## Dodatek č. 3

1. Smluvní strany uzavřely dne 5. 4. 2024 na základě výsledku výběrového řízení veřejné zakázky nazvané „**Novostavba DZR v lokalitě Vrchlabí - stavební práce**“, evidenční číslo veřejné zakázky ve Věstníku veřejných zakázek: Z2023-050632, smlouvu o dílo (tato smlouva dále jako „smlouva o dílo“ nebo „SOD“ či „smlouva“).
2. Z důvodů uvedených v ZL č. 10, 11, 12, 14, 15, 17 a 19, které jsou přílohou tohoto dodatku, dochází ke změně smlouvy o dílo v souladu s § 222 zákona č. 134/2016 Sb., o zadávání veřejných zakázek, v účinném znění (dále jen „zákon“) spočívající ve změně rozsahu díla o příslušné vícepráce a méněpráce.
3. Změny závazku ze smlouvy dle ZL č. 12, 14 a 19 nejsou podstatnými změnami závazku ve smyslu § 222 odst. 4 zákona.
4. Změny závazku ze smlouvy dle ZL č. 10, 11, 15 a 17 nejsou podstatnými změnami závazku ve smyslu § 222 odst. 5 zákona.

| ZMĚNOVÝ LIST                                                                                                                                                                 |                            |                                    |                                                          |                |

# Regulátory tlakové difference I.NP

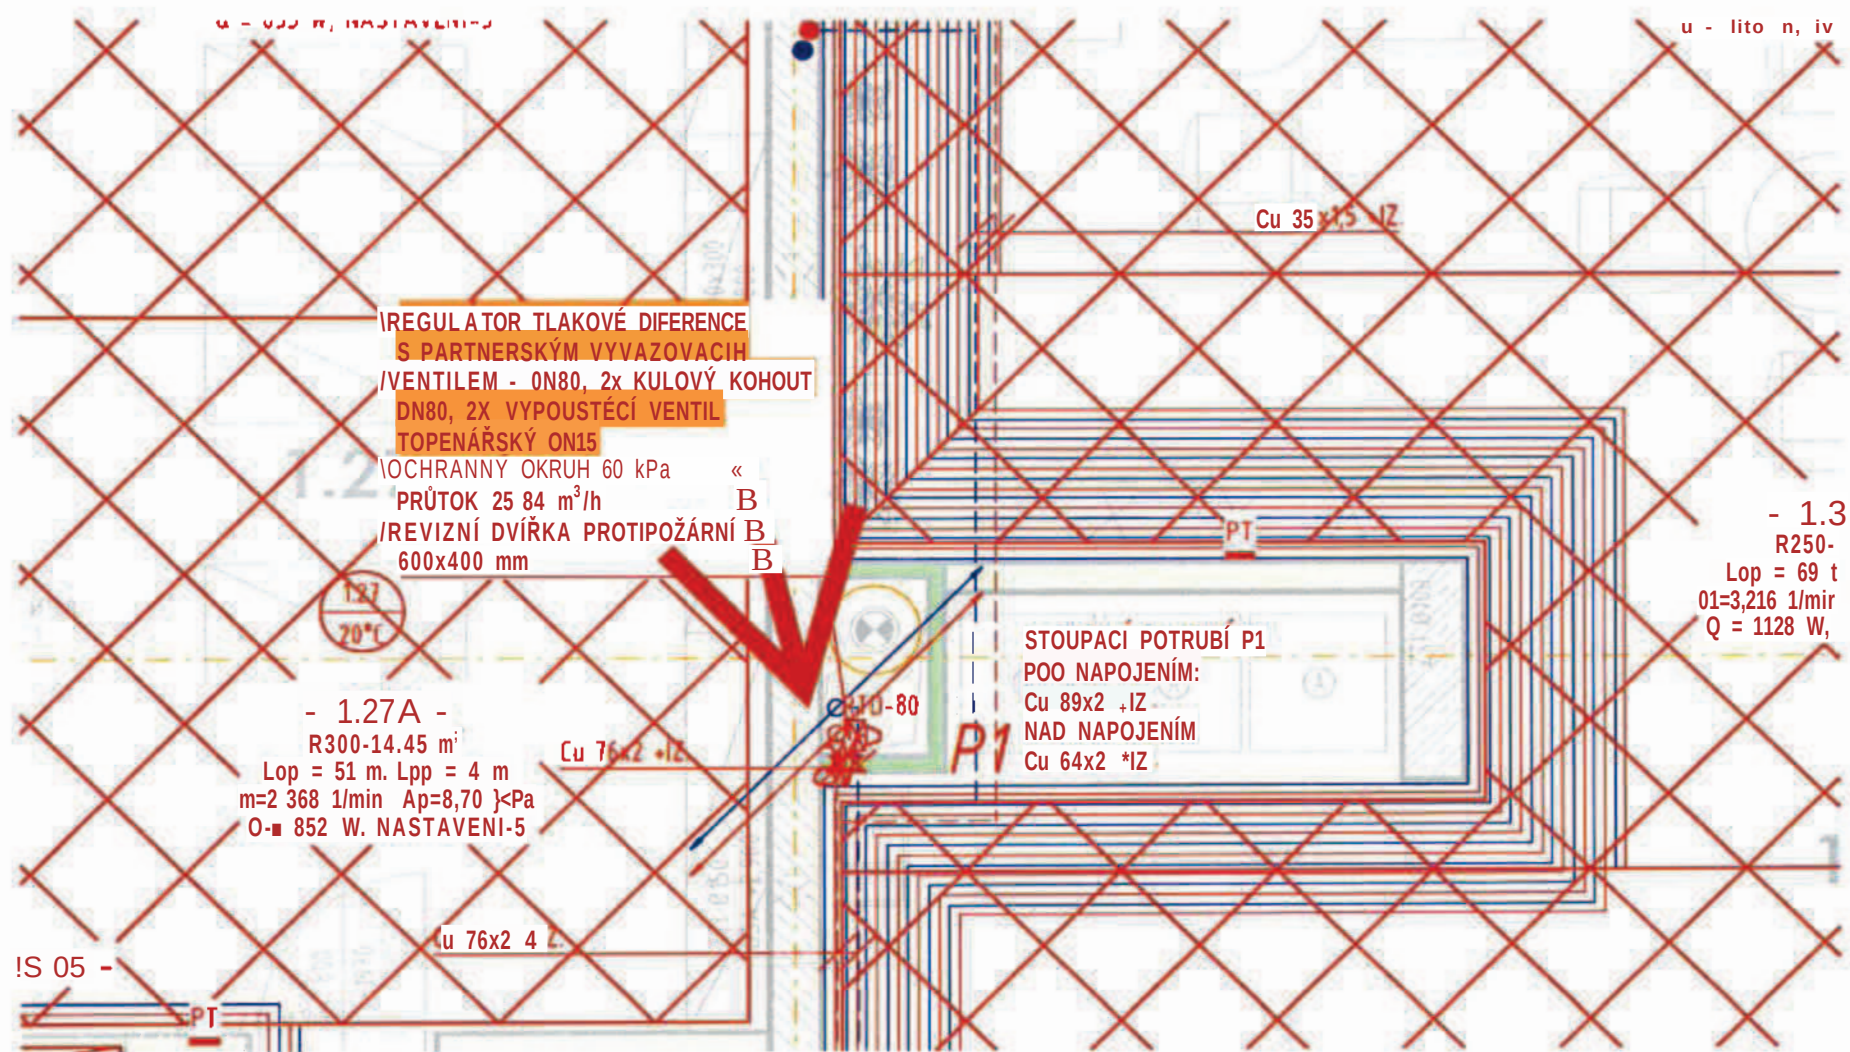
Chybějící položky ve VV v části UT a ZTI. Nahrazení otopných těles trubkových v I.NP, 2.NP a 3.NP přidáním potrubí v podlahovém topení.

Chybějící rozdělovač s vyznačením :
